# Le problème des abbatoirs de Genève

## Le problème des abattoirs de Genève.

#### Extrait du rapport du jury relatif au concours pour les Abattoirs de Genève.

Fig. 2.

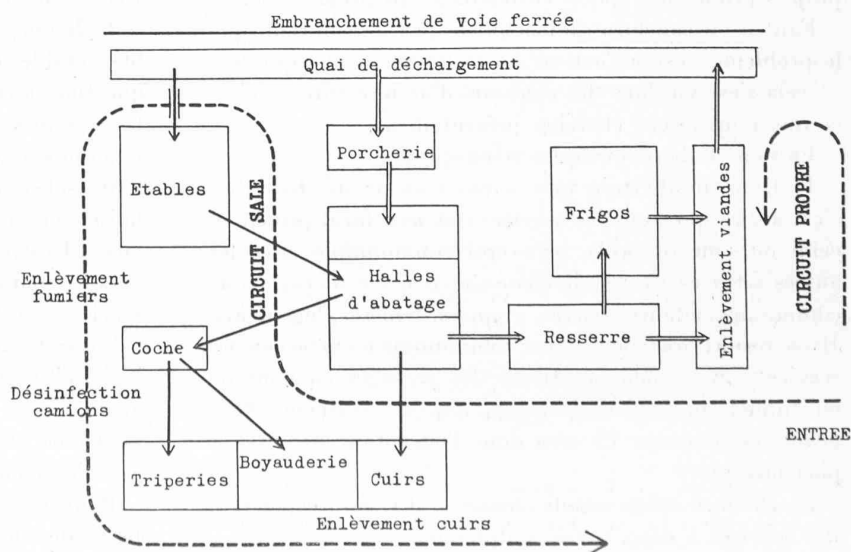
On voit donc par là que le « circuit sale » doit passer à l'arrivée d'un côté des étables (côté halles d'abatage) et, au départ, de l'autre côté (côté fumiers). Il faut donc qu'il tourne autour des étables. Il répondra entièrement au problème s'il suit le parcours indiqué en pointillé sur le schéma de la figure 2.

La plupart des concurrents avaient adopté le parti d'un « circuit sale » faisant le tour des installations, en dehors du « circuit propre ». Ceux qui l'ont fait passer entre le quai de déchargement et le bloc formé par les halles d'abatage et les frigos n'ont pu éviter de couper des relations importantes indiquées par double trait (viandes, porcs sur pieds). Ceux qui l'ont fait passer au delà du quai de déchargement ont créé des traversées de la voie ferrée malcommodes.

Outre cela, les uns et les autres n'ont pas desservi par le « circuit sale » toutes les halles d'abatage ou toutes les étables, ou ne les ont desservies que difficilement par des circuits supplémentaires ou des rebroussements.

La solution du problème doit donc bien être recherchée comme l'indique le schéma : Un circuit sale séparé dès l'entrée du circuit propre, pénétrant au centre des installations et se frayant un passage entre les halles d'abatage et les étables. Et il faut renoncer délibérément à vouloir envelopper dans le circuit sale le bloc que constituent les halles d'abatage, les resserres, les frigos, même la porcherie.

Mais, ces modifications de détail réservées, si l'on veut répondre complètement au problème tel qu'il a été posé par le programme du concours, il faudra tracer l'itinéraire du circuit sale entre les services de l'abattoir suivant le principe indiqué dans le schéma, sans entourer le bloc des halles d'abatage et des frigorifiques.

Projet « Toro », classé en 2<sup>e</sup> rang.

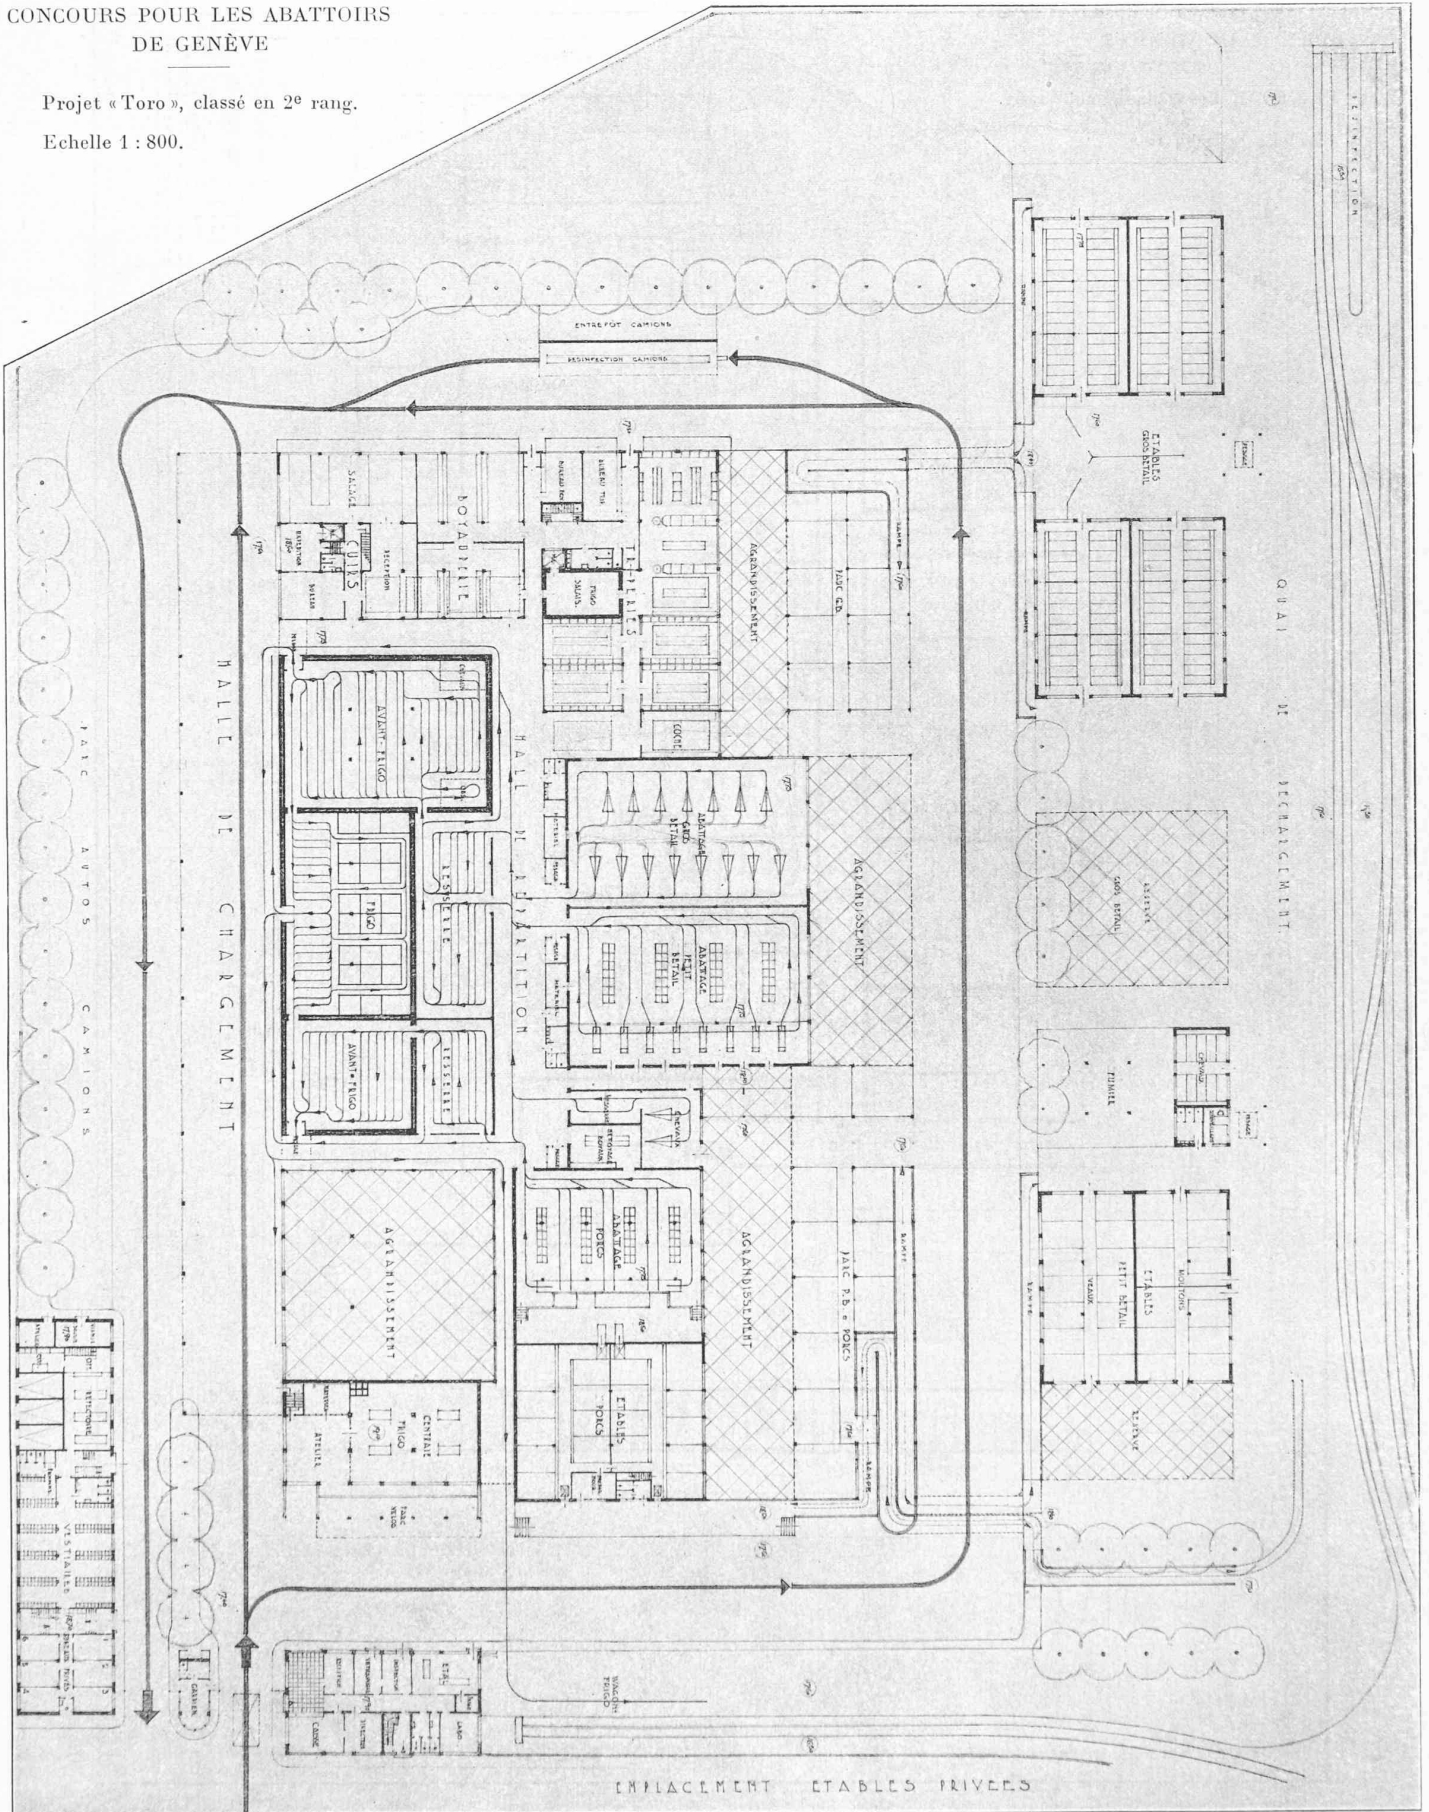
N° 18. *Toro*. Ce projet présente des solutions simples et heureuses en ce qui concerne la voie ferrée et la circulation par route dans l'abattoir. (Reproduction, page 45.)

Les principaux services sont bien distribués autour de la halle de répartition. Le coche a de bons accès mais devrait être déplacé pour ouvrir un passage au long de la halle d'abatage. La halle de chargement couverte est de bonne dimension et offre une relation facile avec l'entrée. Le déchargement des porcs par camions est aisé et l'accès des camions à l'abatage du petit bétail est possible. Une des étables du gros bétail est beaucoup trop éloignée de la halle d'abatage. Les rampes souterraines sont trop longues et compliquées. Pour les porcs, elles sont même inutilisables en pratique. La juxtaposition des halles du gros bétail et petit bétail est déficiente ; l'aération de ces locaux en souffrira.

Agrandissements suffisants et heureusement conçus surtout quant au frigo.

Projet « Aquilos », classé en 3<sup>e</sup> rang.

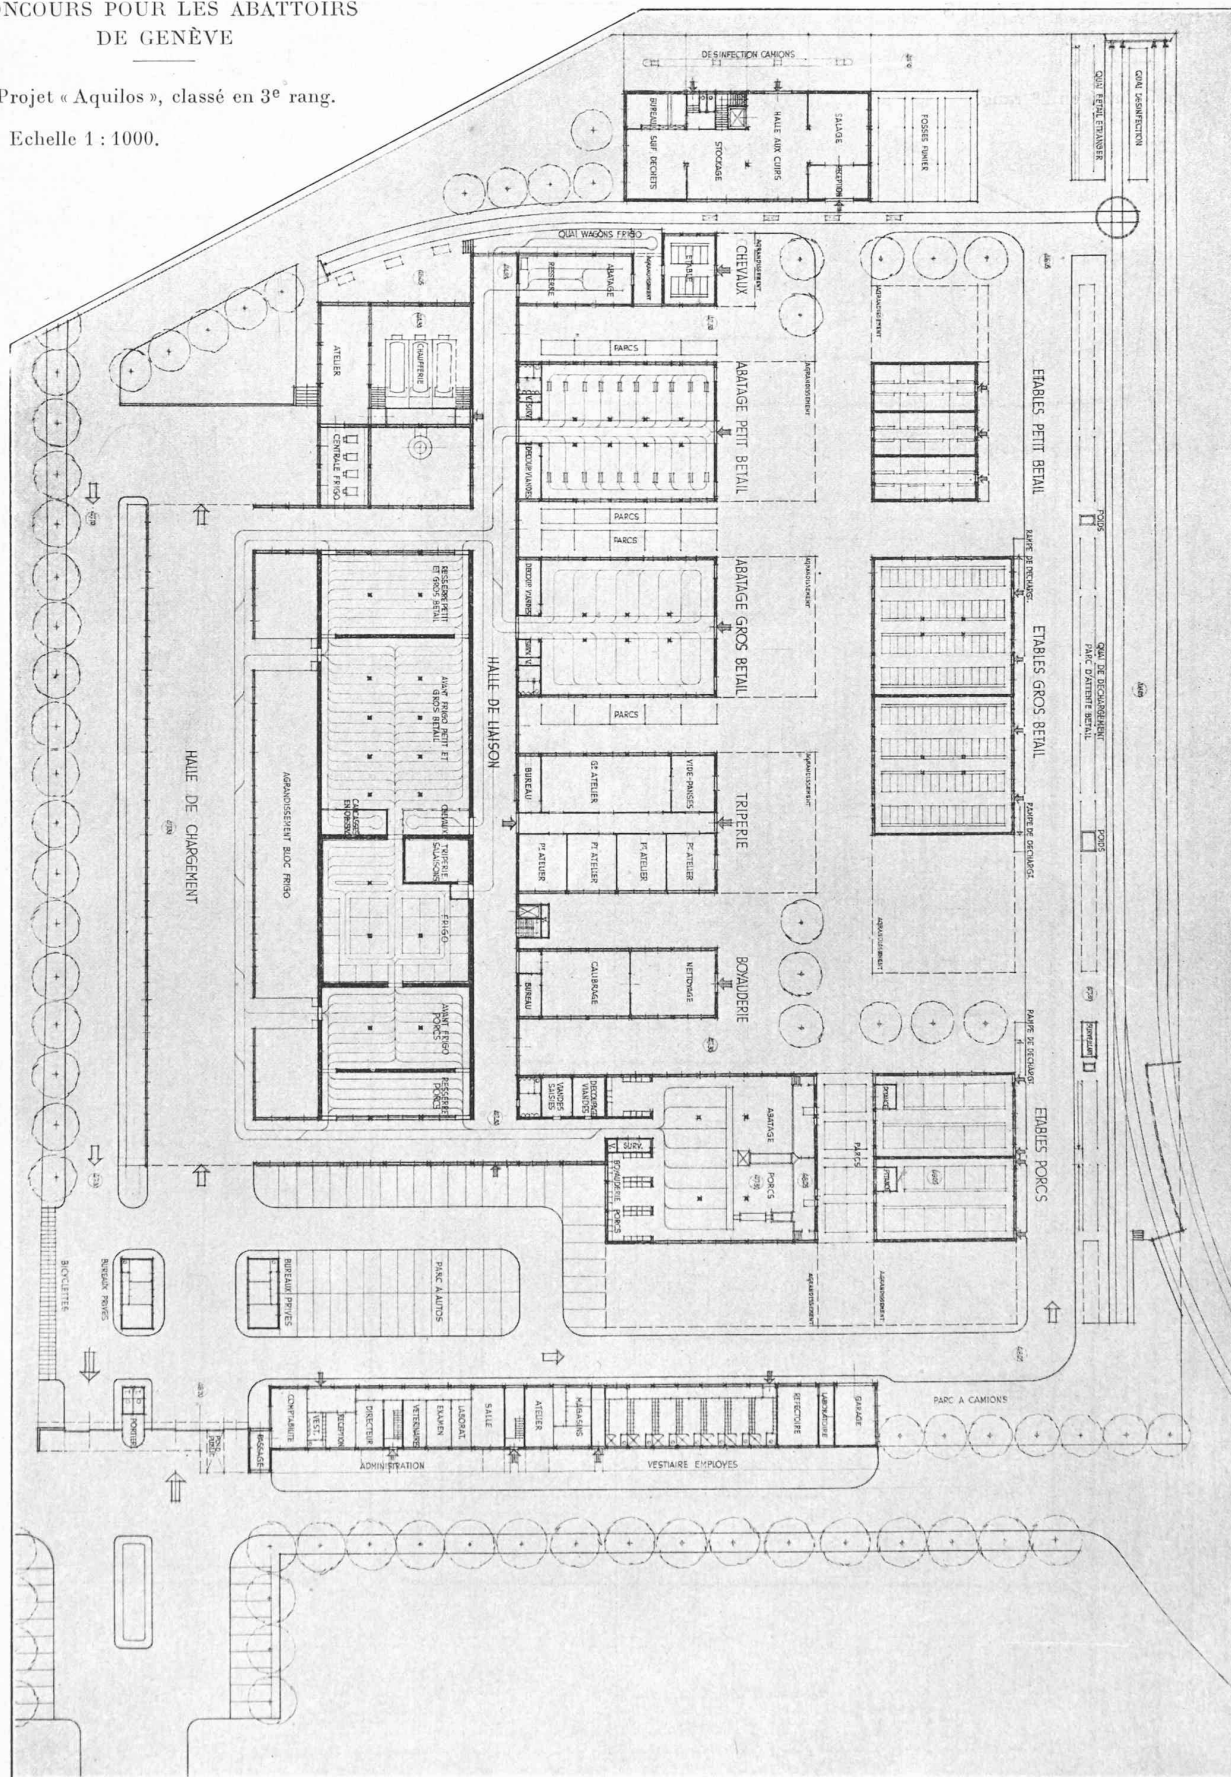
N° 24. *Aquilos*. Le groupement des services et les relations entre eux sont bien déterminés. (Reproduction, page 46).

Les voies d'accès sont bonnes et la séparation des circulations propre et sale est bien étudiée, sauf pour les parcs de stationnement. Toutefois le croisement entre le parcours des camions et le trajet du bétail du quai aux étables est critiquable. En outre, la largeur de cette voie est insuffisante pour que les camions y stationnent au déchargement sans l'obstruer. Cette voie pourrait avantageusement être reportée entre les étables et les halles d'abatage, ce qui rendrait, au surplus, possible l'accès des camions à la halle d'abatage du petit bétail, qui n'est pas prévu par l'auteur.

L'avant-frigo et la resserre sont trop vastes. L'agrandissement du frigo et avant-frigo est inadmissible sous la forme prévue. Une halle fermée pour l'enlèvement des viandes n'est pas désirable.

Le cube total de ce projet est très élevé.

Projet « Circuits », classé en 4<sup>e</sup> rang.  
Echelle 1 : 800.

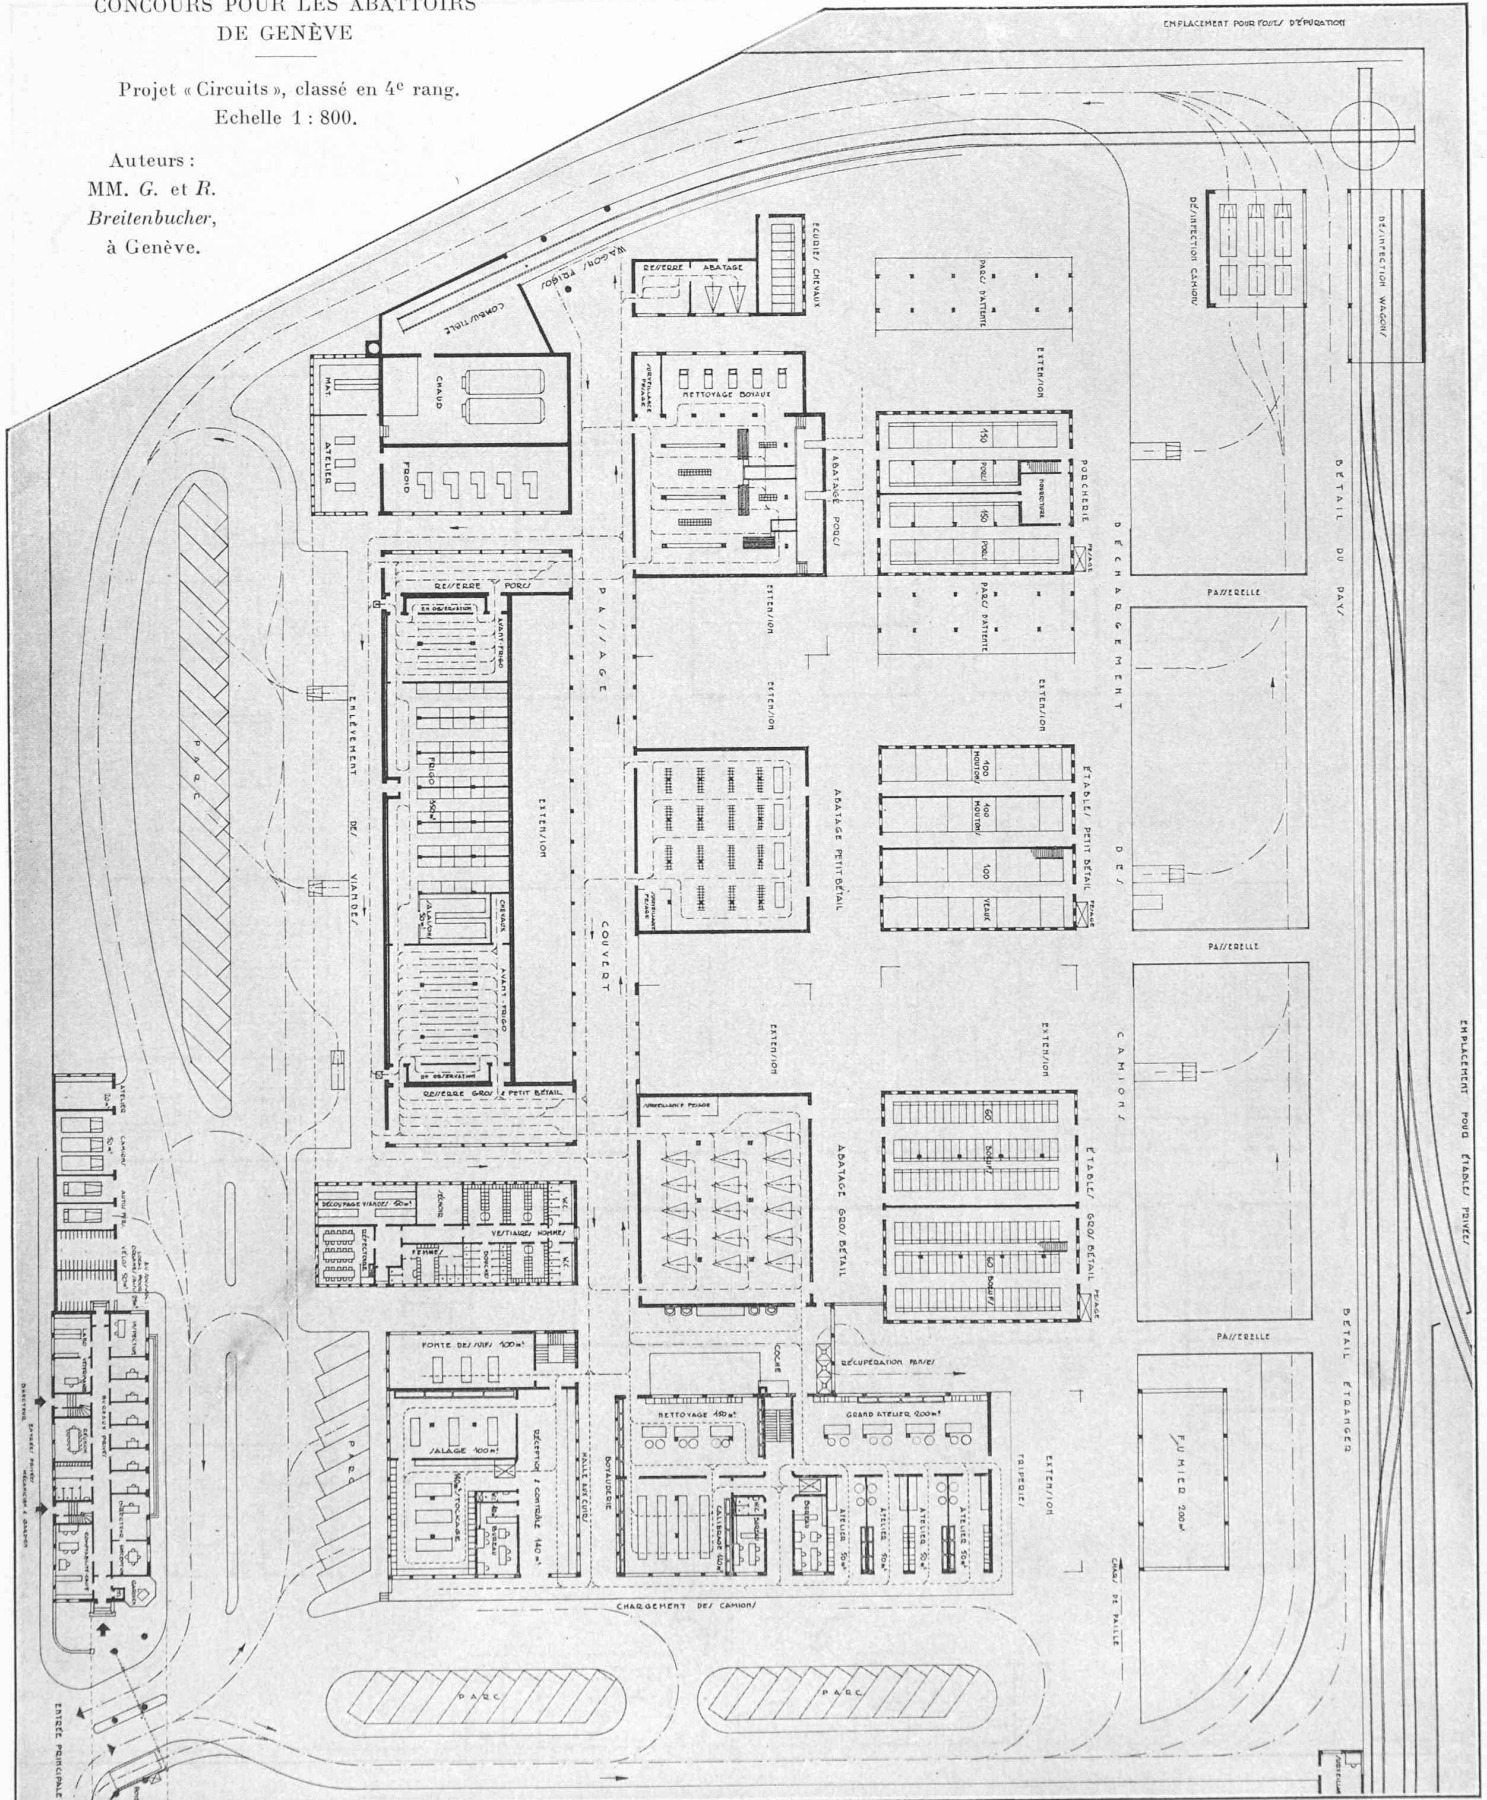
N° 23. *Circuits*. Le projet est bien adapté aux travaux d'un abattoir. Le croisement des circulations est évité par une disposition ingénieuse des lieux de déchargement des camions. Toutefois les camions ne peuvent accéder à la halle d'abatage du petit bétail. Un parc à autos, côté sud-est, est fâcheusement placé sur le parcours sale. (Reproduction, page 47.)

Les relations entre les étables, l'abatage, la resserre et les frigos sont bien réalisées. Le coche, sorti de la triperie, est judicieusement étudié. Les extensions, sauf celles du frigo, sont bien comprises.

Par contre, l'emplacement de la halle aux cuirs, près de l'entrée, des bureaux et des appartements est absolument inacceptable.

Le chargement des tripes sur le parcours sale est une faute. La halle d'abatage du gros bétail est trop courte eu égard à l'équipement proposé. L'architecture est faible, par contre le cube total est réduit.
